マイクロコンピュータ技術情報

技術通知 78K0シリーズ用 オンチップ・ディバグ・エミュレータ QB-78KOMINI 使用制限事項の件		発行番号	ZBG-CD-04-0068号	1/2
		発行日	2004年 9月 24日	
		発行元	NECエレクトロニクス株式会社 第三システム事業本部 汎用マイコンシステム事業部 開発ツールグループ <div style="float: right; border: 1px solid black; border-radius: 50%; padding: 2px;"> 本 </div>	
文書分類	○ 使用制限事項	バージョン・アップ	ドキュメント誤記訂正 (正誤表)	その他
関連資料	QB-78KOMINI ユーザーズ・マニュアル			
	資料番号：U17029JJ2V0

78K0シリーズ用オンチップ・ディバグ・エミュレータQB-78KOMINI 使用制限事項一覧

図5-1 ターゲット・リセットのタイミング

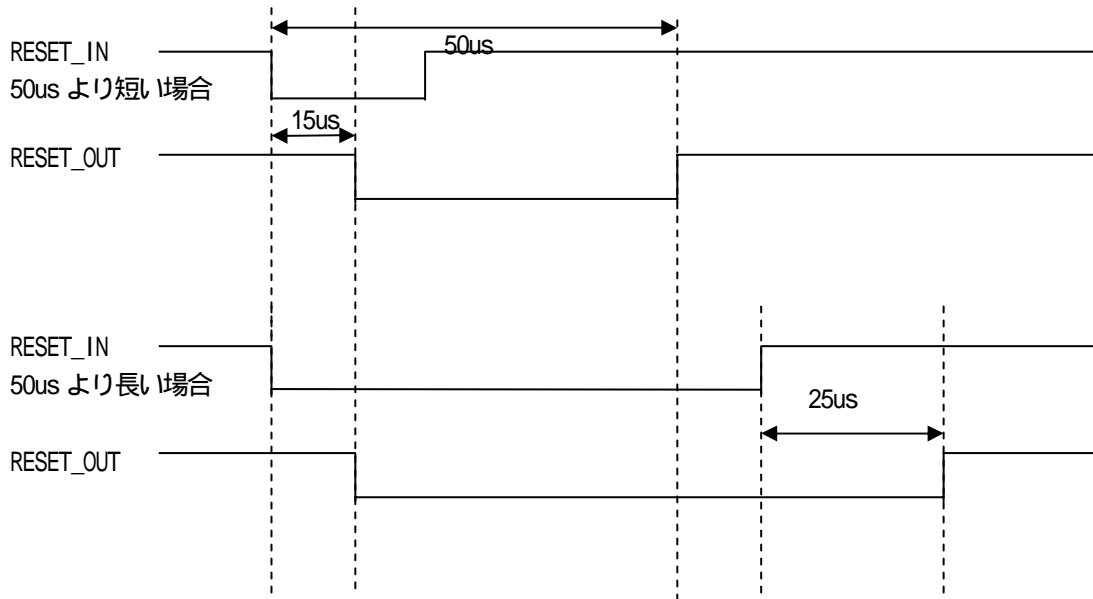
- 誤) RESET_OUT
 - 正) RESET_OUT
- ・P12~P14、P31、P39、P41
 - ・ OCD Checker は、CD-ROM に添付しました。
- ・P26、P27
 - 誤) プルダウン抵抗の値は、デバイスのユーザーズ・マニュアルを参照してください。
 - 正) プルダウン抵抗値は、470 以上にしてください。
- ・P43、P44
 - 第5章 制限事項 は全て以下の内容に差し替えてください。
 - (ア) ターゲット・リセット (RESET_IN) が解除されてからターゲット・デバイスのリセット (RESET_OUT) が解除されるまでの遅延は、モード引き込みのため、ターゲット・リセット (RESET_IN) の Low からターゲット・デバイス (RESET_OUT) の Hi までに 50us 程度の時間が必要です。
図 5 - 1 を参照してください。
 - (イ) ターゲット・リセット (RESET_IN) が入力されてからターゲット・デバイス (RESET_OUT) がリセットされるまでの遅延は 25us 程度の時間が必要です。
図 5 - 1 を参照してください。
